Service mededeling

PHILIPS NEDERLAND B.V. - EINDHOVEN
TECHNISCHE SERVICE

Ref. Afsp. 235

Type 22GC002 TACHO

Fig. 1

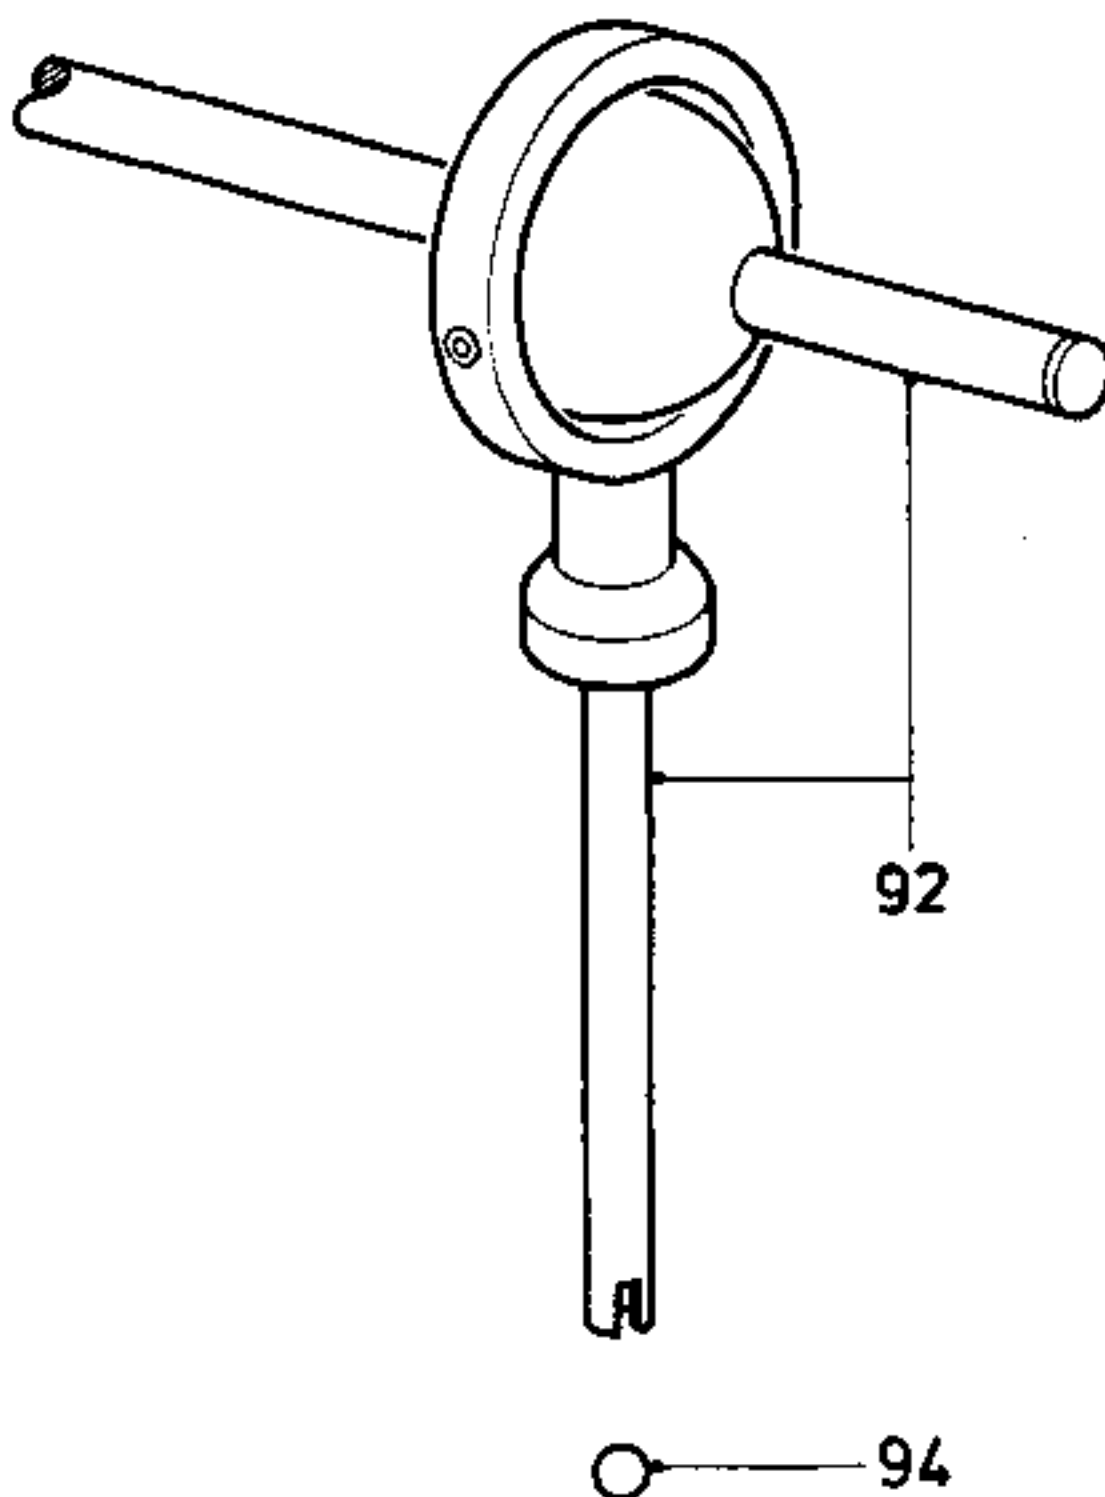
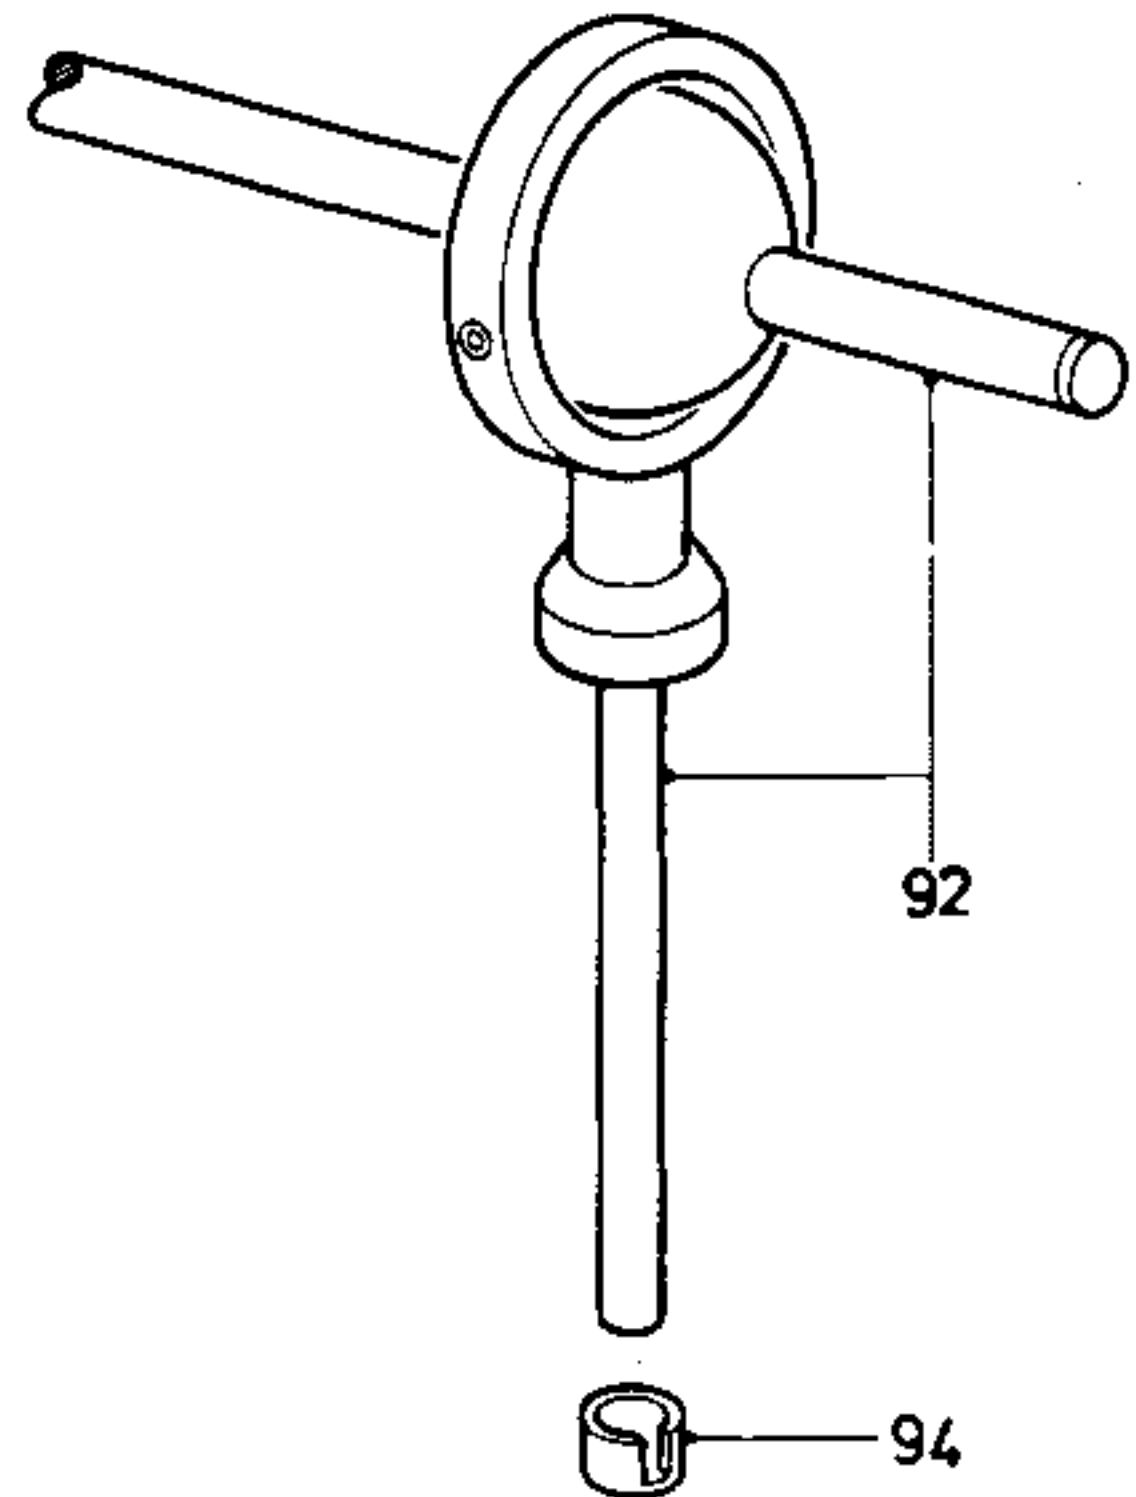
Voor het draaipunt van de pick-up-arm, pos. 92, is overgegaan op een ander type. Het oude type (fig.1) was voorzien van de kogel pos. 94.

De nieuwe versie heeft een taatslager, bestelnummer 4822 462 70484, (fig.2). Voor service doeleinden wordt alleen de nieuwe versie onder hetzelfde bestelnummer geleverd.

Opmerking: De kogel, pos. 94, bestelnummer 4822 520 40012, blijft leverbaar.
